Recuperación para sustitución del GRIGRI 2

Afecta a las referencias D14 20, D14 2G, D14 2B, cuyas 5 primeras cifras del número de serie estén comprendidas entre el 10326 y el 11136

21/06/2011

D14 20

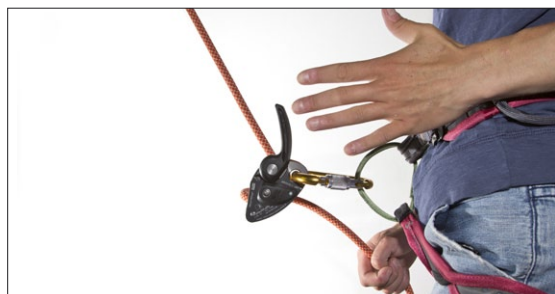
Petzl ha constatado que ejerciendo una fuerza excesiva sobre la empuñadura del GRIGRI 2 cuando está totalmente abierta, puede deteriorarla y provocar su bloqueo en posición abierta.

Cuando la empuñadura queda bloqueada en esta posición, se anula el funcionamiento del frenado asistido del GRIGRI 2.

Cuando se utiliza un GRIGRI 2 con la empuñadura bloqueada en posición abierta (como se puede ver en la imagen), si no se sujeta la cuerda lado frenado, se aumenta el riesgo de un descenso descontrolado. Deje de utilizar un GRIGRI 2 con la empuñadura deteriorada.

- Reforzar la resistencia mecánica de la empuñadura en todos los GRIGRI 2 (efectiva a partir del número de serie que comienza por 11137).

- **Recuperar todos los GRIGRI 2, cuyas 5 primeras cifras del número de serie estén comprendidas entre el 10326 y el 11136, para sustituir por un GRIGRI 2 nuevo ya modificado.** Petzl se hará cargo del coste de los portes que se deriven de esta recuperación.
